**Collegamento stabile tra la Sicilia e la Calabria
(CUP: C41C23002750005)**

CONTROSSERVAZIONI AL DOCUMENTO

AMW3260 - RISCONTRO OSSERVAZIONI DEL PUBBLICO

AMMINISTRAZIONE/ENTE: COMUNE DI SAPONARA (MESSINA)
Legale rappresentante: SINDACO GIUSEPPE MERLINO

Figure 1 - stralcio foglio catastale 2 del Comune di Saponara

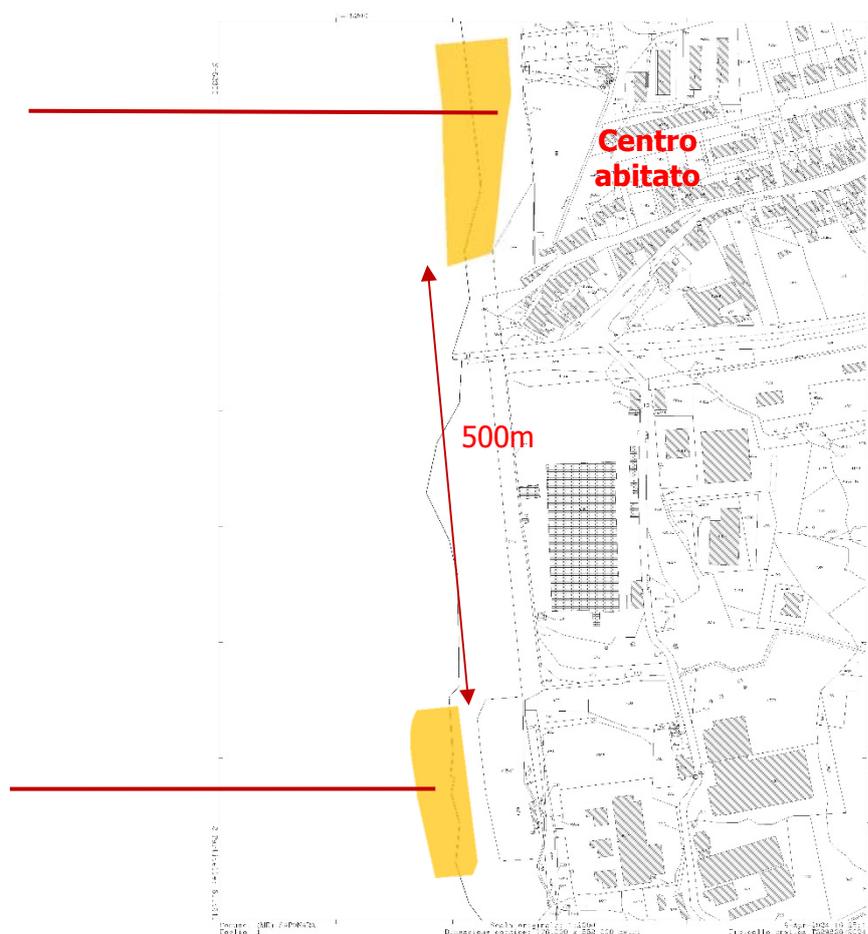
In merito alla “*prossimità del torrente*” si rappresenta che entrambe le aree, sia quella prevista in progetto che quella proposta dal Comune di Saponara come soluzione alternativa, ricadono catastalmente a ridosso dell’area torrentizia e nella medesima posizione di prossimità.

La differenza tra le due aree in merito alla vicinanza al centro abitato è invece sostanziale, in quanto l’area individuata in progetto è posta in adiacenza al centro abitato mentre quella proposta come alternativa è ben distante dalle zone residenziali. Tale aspetto risulta centrale nella valutazione dell’idoneità del sito in quanto

gli interessi alla buona vivibilità della cittadinanza residente appaiono nettamente superiori rispetto alle presunte condizioni migliorative del tracciato di cantiere. Il rapporto tra costi sociali e benefici per l'attività di cantiere spiega come la soluzione con minor costo ambientale sia quella proposta da questo Ente, considerato che entrambe le aree ricadono a ridosso del torrente Saponara.

Sulla percorrenza dei mezzi d'opera per raggiungere il cantiere operativo, considerando il tracciato dei mezzi d'opera (collegamento tra cantiere operativo S18 e pontile) l'area proposta in alternativa prevede solo un maggior tragitto di c.ca 500m da percorrere su strada extraurbana di adeguata sezione stradale; pertanto, le condizioni di accessibilità al cantiere non avrebbero modifiche significative.

Cantiere operativo S18
nelle previsioni di progetto

Sito in cui spostare il cantiere
operativo S18
area ex impianto betonaggio
oggi dismessa

CONTRODEDUZIONI DEL PROPONENTE: La soluzione proposta risulta poco funzionale all'utilizzo ai fini di area di cantiere, risultando troppo prossima alla sponda del torrente Saponara. Inoltre dal punto di vista del traffico la soluzione non è migliorativa poiché il materiale proviene dal cantiere di Villafranca (dal pontile) e non dall'autostrada A20.
